## Негерметичность указателя поворотов бокового 11180-3726010-01-0

*Создано на основе бюллетеня GM-AV-01-20w*

Фото 1

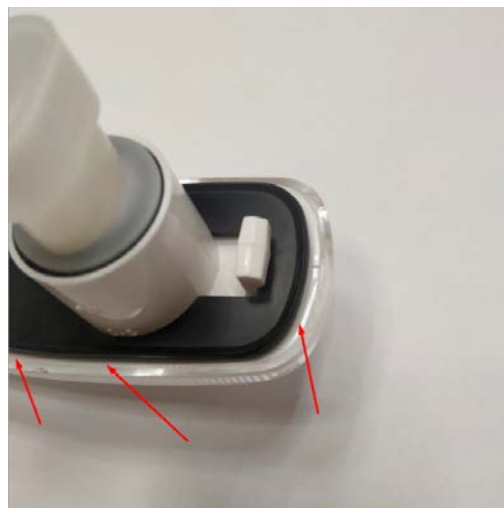
- уплотнитель 11180-3726087-00-0 (фото 1). Изготовлен из химически-активного пластика, который негативно влияет на материал указателя поворота бокового, вызывая его разрушение. Оставляет характерные следы контакта уплотнителя с корпусом указателя.
- уплотнитель 11180-3726087-00-0 (фото 2). Уплотнитель не соответствует требованиями конструкторской документации, так как имеется значительный зазор между уплотнителем и рассеивателем указателя.

- заменить указатель поворота боковой 11180-3726010-01-0;
- заменить уплотнитель указателя поворотов бокового на уплотнитель 0084-50108970-00-0
